Henvendelser modtaget i høringsperioden

Fra: TMFKP BU
Sendt: 1. februar 2016 12:45
Til: TMFKP BU CBP Byplankontorerne
Emne: VS: Høringssvar: Bro ved Vester Voldgade - lokalplanforslag (2015-0262769). Afsender: Den Classenske Legatskole

Lokalplanforslag, bro ved Vester Voldgade – anmodning om justeringer

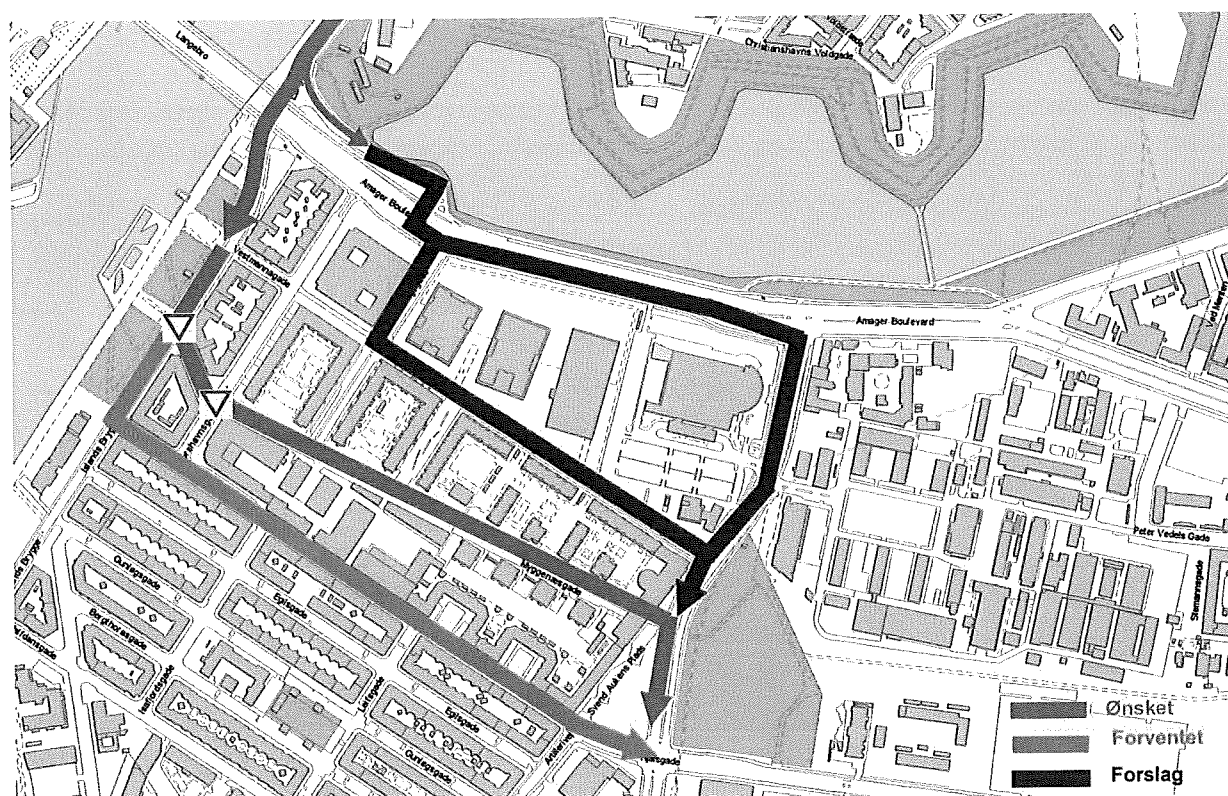
Islands Brygges Lokalråd er derfor af den overbevisning, at pendlercyklisterne ikke vil følge den planlagte rute gennem Reykjaviksgade og Myggenæsgade, men at de i stedet vil finde en hurtigere og mere tryk rute ved at dreje ned af Njalsgade. Den er vist som forventet på kortet.

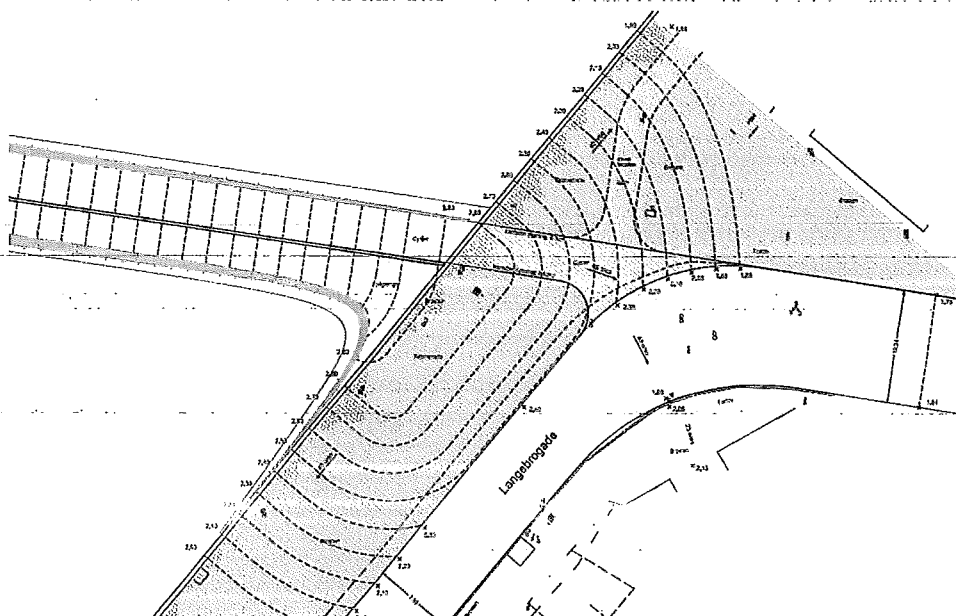
Hermed fremsendes ønske om justeringer i lokalplanforslaget:

Ombytning af cykelsti og gangsti
